「振華公園附建地下停車場新建工程委託先期規劃設計技術服務案」里民說明會

審查意見回覆表

主辦單位：臺北市停車管理工程處

規劃單位：綠野建築師事務所

配置計畫

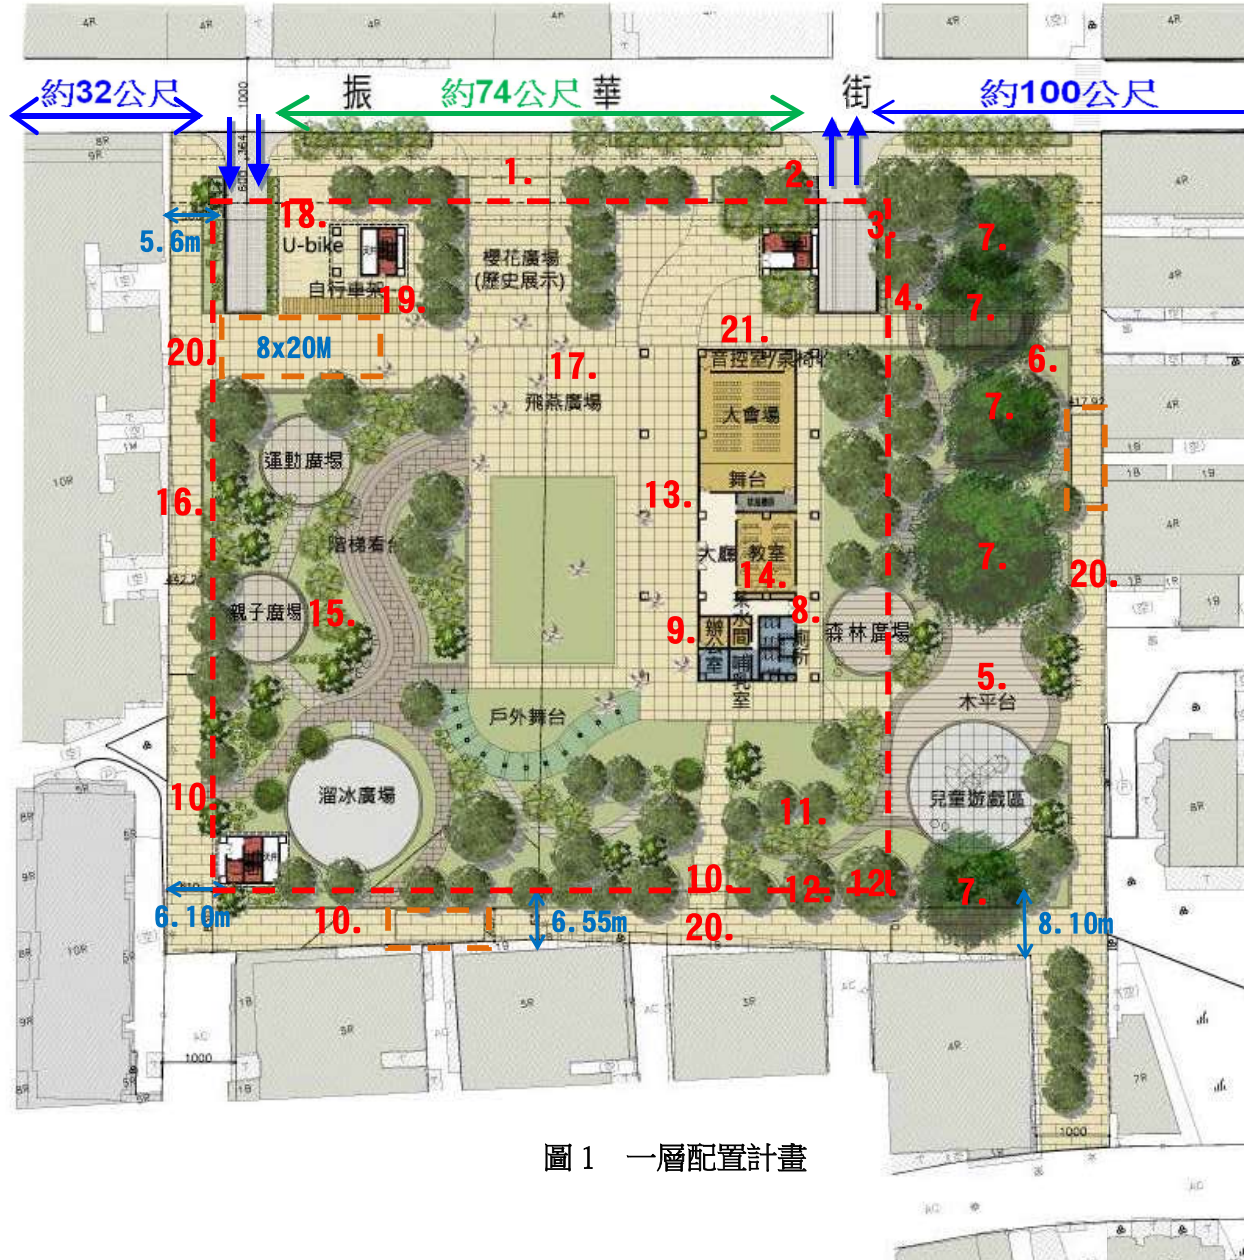
五	里民郭先生	<p>(一) 促進會開會決議 400 車位，為何這次簡報變為 640 車位加機車位將近 800 位。</p> <p>(二) 建議以空氣品質及居民生活安全為優先考量，考慮是不是真的需要 640 車位，且將來商城汽車位數 700 位會不會造成目前規劃的車位數浪費。</p> <p>(三) 車位數 400 位並用樹木綠化解決空氣汙染，我認為是最好的方案。</p>	<p>(一)(二)(三)本案實際調查基地周邊停車供需情形，顯示停車供給不足數量為 395 席。基地規劃汽車位，加上現況振華公園停車場尖峰時段之停車需求 223 席後，不足汽車位共 618 席(395+223 =618 席)，因此訂定需求汽車位 640 席為目標，並得考量鄰房退縮距離及既有樹木保護酌予調整量體。石牌商城停車位數計算已滿足自身需求為目標，未開放社區停放。本案以開放社區使用為目標，以現況調查需求訂定停車數量。</p>
六	里民謝先生	<p>(一) 停車場只是生活品質的一個改善條件，生活品質包含了空氣、安全環境，甚至影響都更，都更進行自然會釋出停車位。</p> <p>(二) 空氣汙染問題，通風口有無過濾設備。</p> <p>(三) 廣場就占了 40%綠地何來 69%，再加上活動中心及其他設施，那綠地到底占了多少。</p> <p>(四) 就現有規劃公園廣場很大樹木太少，在廣場辦活動到底對附近居民或更多來公園活動的居民是好是壞。</p> <p>(五) 在行人安全上，現振華街兩邊僅有停車場前及公園前有人行道，要考慮以後老人小孩走騎樓並不方便，車輛增加勢必也造成危險，對人行道的規劃可以更好。</p> <p>(六) 以目前榮華大廈來說都是靠著現有的平面停車場出入救火，緊鄰停車</p>	<p>(一) 都更前巷道被停車占用影響安全，停車場綠地不足，均為影響生活品質因素，設停車場後均可改善。</p> <p>(二) 已標註發電機房進排氣、煙囪等經噪音及黑煙處理需達環保法規需求。</p> <p>(三) 已修正報告書，開發後綠覆率可達 60%以上(符合臺北市公園開發都市設計準則)，而綠覆面積計算方式包含喬木、灌木及草皮類等，另與開發前綠覆率約 23%，其增加約 37%綠覆率。</p> <p>(四) 修改配置計畫，減少廣場面積改為草地方式規劃，詳圖 1。</p> <p>(五) 未來規劃基地退縮人行道高程盡量與騎樓順平銜接，增加人行動線示意，詳圖 2。</p> <p>(六) 應依據「內政部營建署 劃設消防車輛救災活動空間指導原則」規</p>

<p>量，講清楚交通影響評估哪個是最適合的，以定位其方向。</p> <p>(三) 綠覆率是實際綠覆率還是法定綠覆率。</p> <p>(四) 停車場用地是否需辦理用地變更。</p> <p>(五) 本案後續修改之計畫希望能再通知里民。</p>	<p>637 輛、機車位數約 833 輛，其中 49 位汽車格供超市需求其他則為住宅使用，已將其住宅及超市衍生之自需性停車需求於其基地內部滿足。b.本案停車場規劃方案：本案考量為維護公園街廓完整性及減少人車衝突情形，現建議規劃方案係於振華街臨路面之西側規劃停車場入口，尚可與裕民一路 40 巷/振華街路口維持 30 公尺以上距離。此外本案利用基地內部退縮規劃停等緩衝空間，可供 14 輛車停等，避免影響外部交通，未來如遇停車場滿場或其他特殊情況，將由管理人員於停車場入口指揮疏導，維持人車通行秩序與安全。</p> <p>(三) 本案計算綠覆率與實際綠覆率包含草地樹木喬木</p> <p>(四) 依都市計畫公共設施用地多目標使用辦法公園允建地下停車場，停車場用地允建公園</p> <p>(五) 後續修正回覆將公開在停管處網站。</p>
十五	里民柯先生	<p>(一)蓋地下停車場距離與鄰房能越遠越好，避免損害鄰房，開挖時需注意鄰房安全。</p>	<p>(一) 已納入規劃考量，加大與鄰房間距，施工開挖時會有持續觀測以及提早發現處置。</p>
十六	里民周先生	<p>(一) 現有振華公園規劃不佳，希望將停車場和公園整體規劃完善，樹木應儘量保留。</p> <p>(二) 振華街太窄，人行道應保留，希望不要因為停車場的建立使得振華街更窄，公園四周與鄰房間可以內縮</p>	<p>(一) 已整體考量並有樹木移植及保護配套措施。</p> <p>(二) 振華街人行道為都審項目之一，路旁停車日後納入地下室後，路面和人行道會更寬且與現有騎樓銜接，公園四周留設消防通道，將更安全，已修正配置計畫，詳</p>

更多。	圖 1。
十七	里民袁先生	建議在公園內規劃內部人行動線，避開車道出入口。	(一) 已增加人行動線示意，規劃內部動線，詳圖 2。
十八	里民陳先生 四、	(一) 地下停車場不宜停機車，機車為廢氣主要來源。 (二) 進出口只能在 ABC 案選擇，D 案不可行。	(一) 以通風井及機械輔助換氣規劃，並且遠離住宅。 (二) 以 C 方案為目標。
十九	里民鍾先生	(一) 車道出入口之位置，是否考慮過榮華公園大廈社區出入方向會塞住問題。 (二) 停車場地基是否可居中設計，對睦鄰比較合理。 (三) 西側為榮華公園華廈，工程施作要和管委會正式會議，為求安全保障請土木技師公會至社區作拍照存證，為雙方事主保護，日後周圍建築物受損需法定賠償事宜。 (四) 界標離榮華公園華廈太近，需再鑑查安全間距。	(一) 榮華公園大廈設有停車位僅 30 部，以社區內部使用為主，進出較不頻繁，停等時間較短。為降低車輛進場對外部交通之干擾，本案利用基地內部退縮規劃停等緩衝空間，可供 14 輛車停等，同時將於停車場入口設置剩餘車位顯示牌面，告知民眾停車場車位使用情形，如遇停車場滿場或其他特殊情形，將由管理人員於出入口指揮疏導，維持人車通行秩序與安全。 (二) 為滿足保護樹木及鄰房安全，已既有建物退縮設計，避免與鄰房緊鄰。 (三) 將依「臺北市建築施工損鄰事件爭議處理規則」規定辦理。 (四) 已安排重新辦理鑑界程序
二十	里民謝先生	(一) 活動中心 200 坪設計大會場 1 間，桌椅收納間使用的目的為何，這些場所使用的目的是經常性使用或是里長個人少數使用，活動中心規劃	(一) 大會場為里民經常使用，可供里民舉辦活動，亦可作為開會空間。 (二) 室外舞台為多功能活動區域，建議未來公園設計納入。

先生	<p>(二) 如果挖地基至鄰房發生問題，怎樣處理。</p> <p>(三) 希望跟現在一樣的環境空氣，老人家有去處。</p>	<p>可參詳圖 1</p> <p>(二) 將依「臺北市建築施工損鄰事件爭議處理規則」規定辦理。</p> <p>(三) 未來公園會增加面積，停車廢氣會隔離處理。</p>
二十五	里民陳先生	<p>(一) 飛燕廣場是否可以減少其面積，因為以前廣大的活動確實很少，如果辦大型活動可以去學校。</p> <p>(二) 水泥地盡量減少，改種樹木草皮。</p>	<p>(一) 廣場空間主要以提供民眾日常活動為主。</p> <p>(二) 已增加地面層綠化面積。</p>
二十六	停管處	<p>(七)尖峰時間車輛進出情況，以目前統計資料及現階段規劃車道長度評估，不會造成車輛回堵，但請交通顧問再做不同情境的試算模擬。</p>	<p>本案利用基地向內退縮，自人行道至地下一層平面處距離約 45 公尺，並規劃雙車輛進場，約可提供 14 部車輛停等，可滿足同時 14 輛車抵達情境所需之停等需求，透過內部化停等空間之原則，減少對外部交通之干擾。</p> <p>遵照辦理，本案依不同情境模擬分析基地開發後等候車輛數及長度，並檢討基地內部停等空間。相關說明如下：</p> <ol style="list-style-type: none"> 以尖峰小時衍生量情境評估： 尖峰時段最高到達率為昏峰小時進入 193 輛/小時，計算可得停車場入口等候空間需求為 1 輛，以每輛車長度 6 公尺評估，等候長度至少需 6 公尺。 以尖峰小時衍生量之兩倍數量情境評估： 假設到達率與為尖峰小時衍生量之兩倍數量，採用 386 輛/小時，平均每分鐘抵達約 7 輛車，經計算後等候空間需求至少為 1 輛，長度需 6 公尺。
